OGGETTO: Risposta a: PEC BO - Comune di Bologna - Indizione Conferenza di Servizi istruttoria Piano Urbanistico Attuativo PUA di iniziativa privata, ai sensi del punto II.2 delle DTO del Rue, relativo alla riqualificazione dell'area ferroviaria Ravone compreso tra le vie Saffi e Zanardi

OGGETTO: Risposta a: PEC BO - Comune di Bologna - Indizione Conferenza di Servizi istruttoria Piano Urbanistico Attuativo PUA di iniziativa privata, ai sensi del punto II.2 delle DTO del Rue, relativo alla riqualificazione dell'area ferroviaria Ravone compreso tra le vie Saffi e Zanardi

Oggetto: Pratica n. **20110054** – Richiesta di autorizzazione alla formazione e presentazione di Piano Urbanistico Attuativo PUA di Iniziativa Privata relativa alla riqualificazione dell'area ferroviaria Ravone.
Comune di **Bologna**.
Rilascio di parere preliminare.
RIF. PG N. 100549/2020 del 05/03/2020

Oggetto: Richiesta di autorizzazione alla formazione di un Piano Urbanistico Attuativo PUA di iniziativa privata, ai sensi del punto II.2 del DTO del RUE, relativo alla *riqualificazione dell'area ferroviaria Ravone, collocata a ridosso del quadrante cittadino compreso tra le vie Saffi e Zanardi.*

Si riporta un inquadramento dell'intervento così come rappresentato nella tavola “03 – Progetto planivolumetrico e usi” allegata all'istanza.

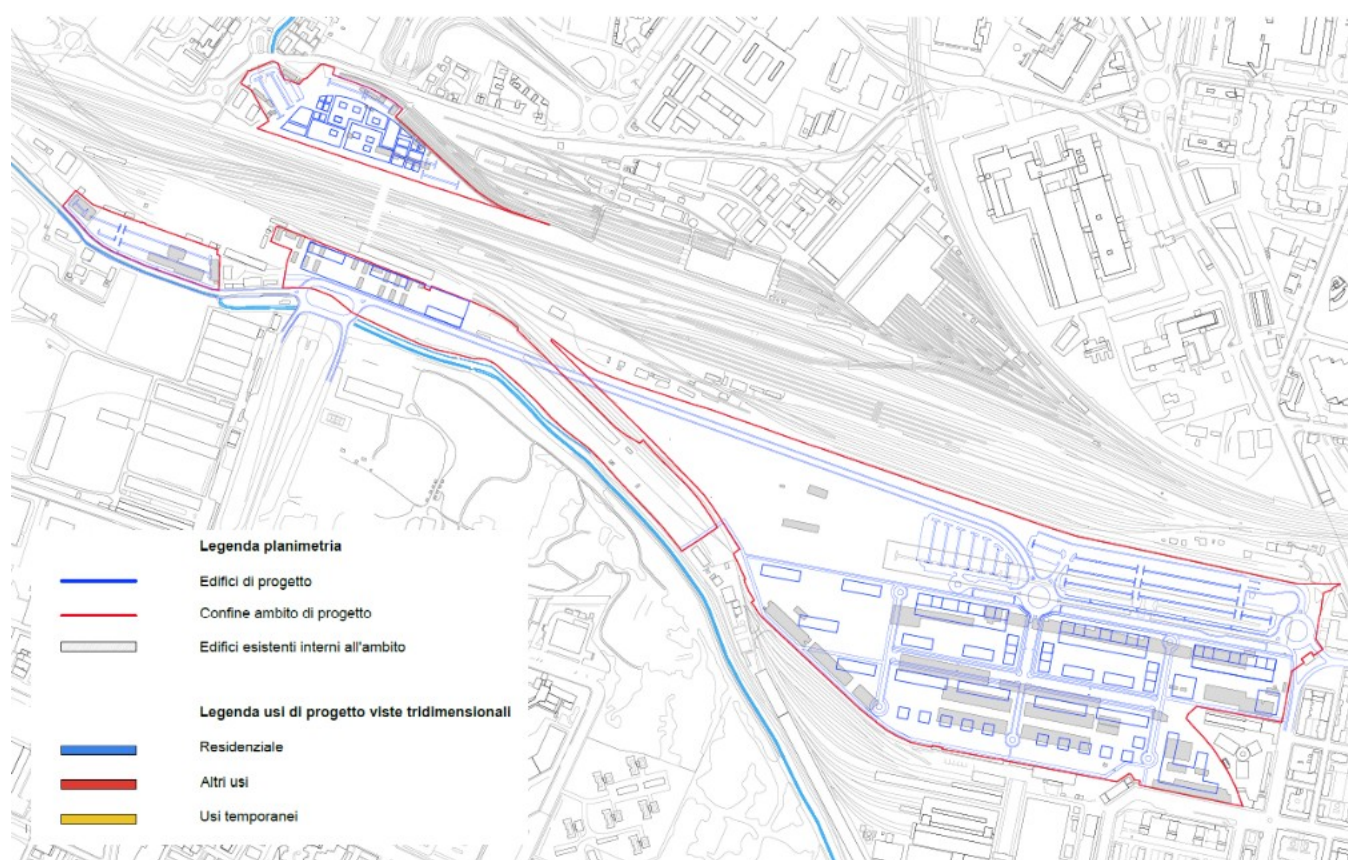
La prescrizione sembra ottemperata nella tavola TAV03 Planivolumetrico, ma dovrà essere maggiormente approfondita nel PUA, con l'indicazione dei sesti di impianto e delle specie arboree e arbustive che si intendono mettere a dimora.

Come già riportato sopra, nella tavola TAV03 sono evidenti delle alberature solo lungo la viabilità principale. Inoltre, ove presenti, le alberature non sono correttamente posizionate perché poste solo ad ombreggiamento delle piste ciclabili e non dei parcheggi. Il progetto dovrà essere modificato e reso conforme rispetto alle prescrizioni del vigente regolamento del verde pubblico e privato.

L'assetto del comparto previsto in sede di POC è rappresentato nell'immagine seguente:

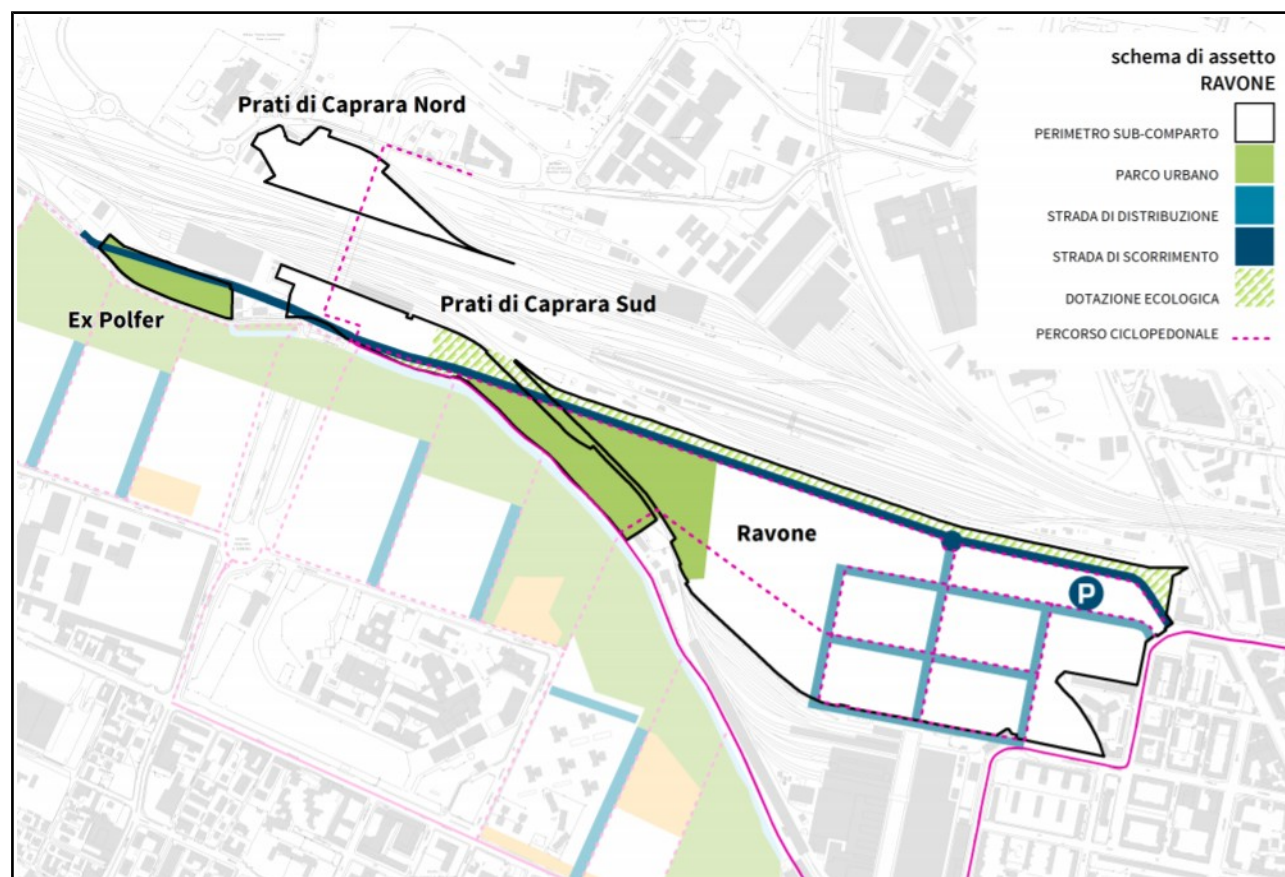
Si richiede di esplicitare in relazione e in apposita tavola il rispetto di tale prescrizione.

4. La progettazione del parco urbano e la realizzazione della dotazione di verde nell'area Ex Polfer, a carico del Pua Prati di Caprara Sud, dovranno essere coordinate con quanto previsto per il parco di Prati di Caprara; dovranno essere pertanto dettagliatamente studiate le connessioni ecologiche e fruibili tra le aree verdi.
